LuK Service Info

Part Nr. 228 0073 11 – 280/280mm TGU6

TB1027

Info: New design / Neues Design / Nouvelle conception / Nuevo diseño / Nuovo disegno / Nuovo segno

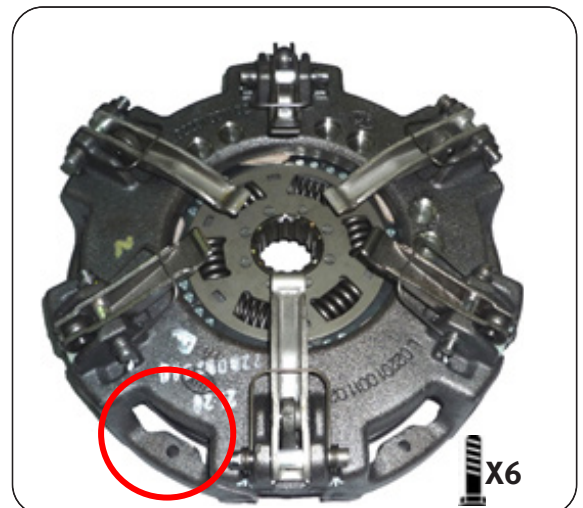
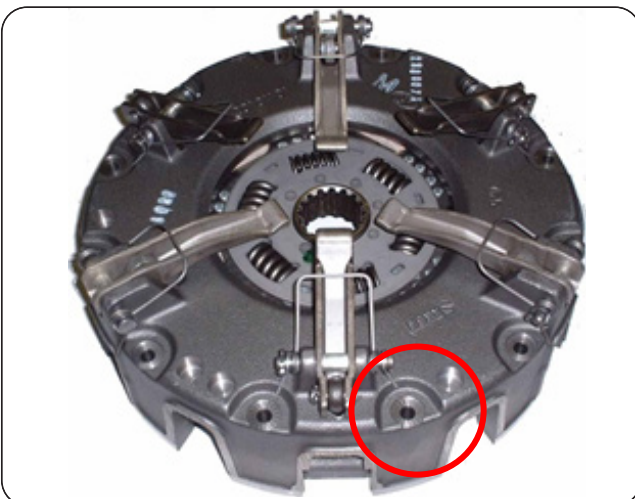
This new design utilises the latest clutch technology, using a vented housing for improved cooling and heat dispersal. Fully interchangeable with existing clutches with no modifications required to vehicle or flywheel. A new fixation bolt set 411 0164 11 6 x M8 x 1.25 x 50mm + Conical washer is supplied with new designs to accommodate the lower housing.
